ENERGIEKONZEPT

Projekt BV – M-E1385 „Hirmerei“

**Wohnquartier mit integrierter
Kindertageseinrichtung, gemeinsamer
Tiefgarage und Kleingastronomie**

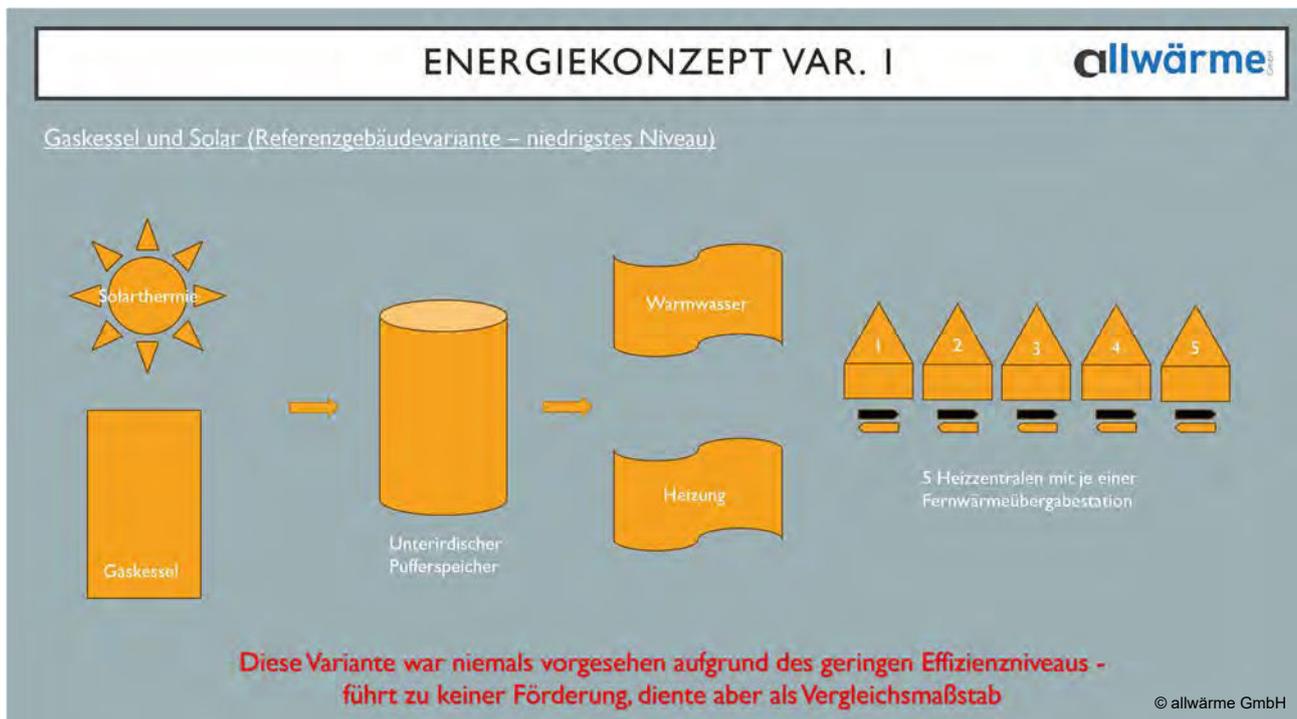
Eine Variante mit Abwärmenutzung im Gebiet soll noch geprüft werden; dafür sollte die Firma MSE kontaktiert werden (siehe Geoportal Energie: <https://geoportal.muenchen.de/portal/energie/#>)

Um die Nutzung von Abwärme in der noch wirtschaftlich erschließbaren Umgebung des Quartiers auszuloten, wurde im Rahmen der Variantenbetrachtung eine Prüfung der Potentiale durchgeführt. Ein in der Nähe betriebenes Fernwärmenetz mit biogener Gasbefeuerung ergab auf Anfrage bei den Bayernwerken jedoch keine Anschlussmöglichkeit.

Die Frage der Abwärmenutzung aus Abwässern (AWN) hat nach erfolgter Bedarfsermittlung ergeben, dass eine notwendige Wärmeabdeckung über entsprechende Verfahren nicht gegeben ist.

Maßgeblicher Zusammenhang dazu ist die Tatsache, dass es sich bei dem Baugebiet um ein „nah an der Stadtgrenze“ platziertes Baugebiet handelt, und die zur wirtschaftlichen Erschließung dieser Abwärme notwendigen Abwasservolumenströme in den auslaufenden Kanalästen des Abwassernetzes keine ausreichenden Größenordnungen aufweisen. Eine Weiterverfolgung einer solchen Variante erschien deshalb als wenig zielführend.

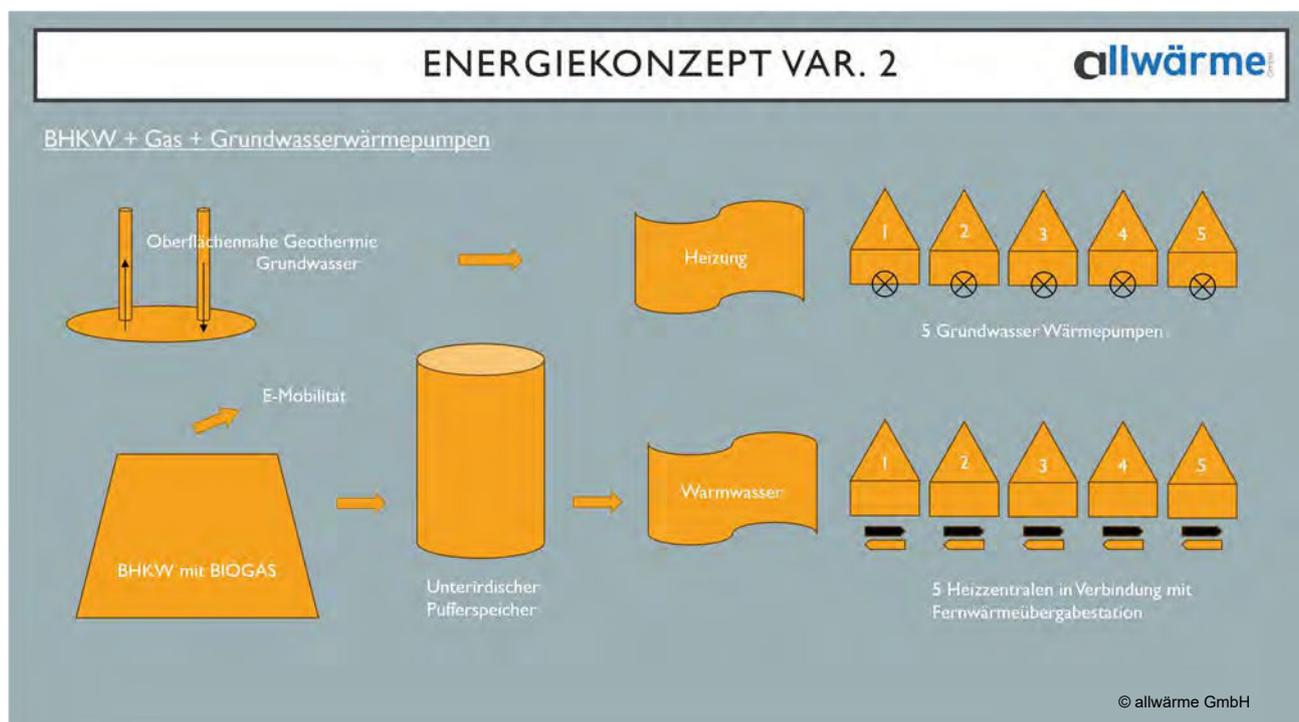
Die Variante mit Gas im Neubau soll nicht mehr weiter untersucht werden. Für die Variante mit Biogas benötigen wir weitere Informationen, woher dieses stammen soll.

In keiner der verbliebenen Varianten war bisher angedacht, eine konventionelle Gasnutzung zu favorisieren. Mit den energiepolitischen Ereignissen des Jahres 2022 und den Bestrebungen der Bundesregierung, den Verbrauch fossilen Gases weiter zu drosseln, ist dies auch in keiner unserer weiter betrachteten Variante als Ansatz verblieben. Siehe dazu auch die Ausführungen bei den gasorientierten Varianten.

Lediglich bei denjenigen Varianten, in denen Gas zur Sicherung der Wärmeversorgung oder zur Verfeuerung in KWK-Anlagen eingesetzt werden soll, war die Verwendung von Biogas angedacht. Dieses Biogas sollte dabei ausschließlich über die vertraglichen Vereinbarungen mit dem Gaslieferanten und/oder den Contractor stammen. Eine direkte Biogasanlieferung ist aufgrund der fehlenden Infrastruktur nicht denkbar.

Energiekonzept Variante 4B

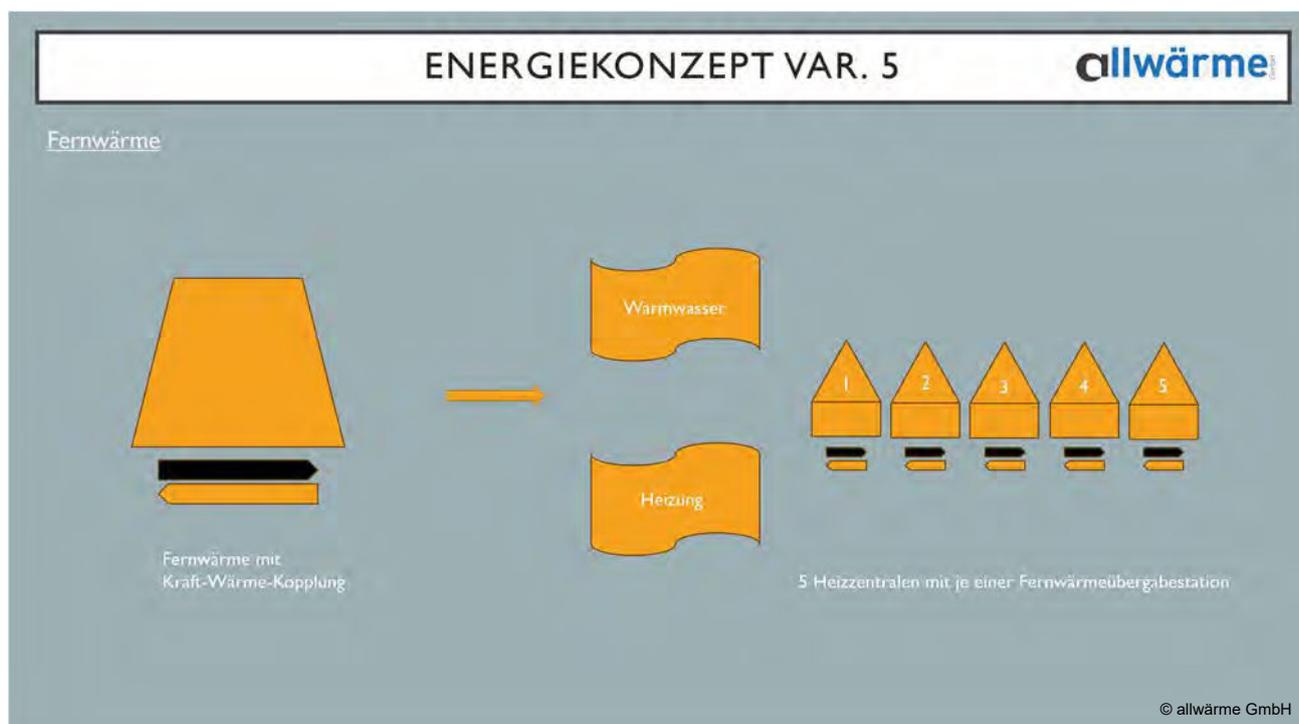
Die Variante mit Biomasse 4 (Festbrennstoffkessel mit Biomasse) und 4B (Wärmepumpe für Heizung und Festbrennstoffkessel mit Biomasse für Warmwasserbereitung): rein dezentrale Biomassekessel werden vom Stadtrat wohl kritisch gesehen, aber der ergänzende Einsatz von Biomasse (vor allem aus Reststoffen) in Nahwärmenetzen ist durchaus prüfwürdig und weiter zu untersuchen.

In dem Vorhabengebiet sollte eine Quartiersbebauung errichtet werden, die mit 233 Wohneinheiten und einer kleinen Gewerbeeinheit mit Kindertagesstätte in öffentlicher Widmung ausgestattet sein wird.

Unter haustechnischen Gesichtspunkten haben solche Zentralanlagen die Aufgabe, Warmwasser in ausreichender Quantität und Qualität zu erzeugen und gleichermaßen den wärmetechnischen Anforderungen einer KfW geförderten Wohnanlage gerecht zu werden.

Die grundsätzlichen Überlegungen im Zusammenhang mit der Nutzung oberflächennaher Geothermie über die indirekte Nutzung des Grundwassers als Wärmeentzugsquelle folgen dem Maßstab, dass die Beheizung der Wohnflächen von der Warmwasserversorgung komplett entkoppelt werden.

Dieser Maßstab hat sich aus Gründen der zu garantierenden Trinkwarmwasserhygiene und den physikalisch begrenzten Möglichkeit des Wärmepumpenkreisprozesses ergeben.

Wir planen im favorisierten Energiekonzept deshalb die Warmwasserbereitung nicht über die Wärmepumpen abzudecken. Entweder werden wir zur kontinuierlichen Warmwasserbereitung eine Anlage zur Kraft – Wärmekopplung über Biogasnutzung einsetzen, oder erzeugen die notwendige Wärme zentral über die Verfeuerung biogener Festbrennstoffe (Pellets). Der vom Stadtrat eingebrachte Vorschlag zum Einsatz von Biomasse – Reststoffen kann ergänzend verfolgt werden.

Eine dezentrale Lösung biogener Festbrennstoffverfeuerung war schon allein aus Gründen der erschwerten Anlieferung, der dezentralen Lagerung und der mit der Feuerung verbundenen Abgasführung über Dach nicht durchführbar.
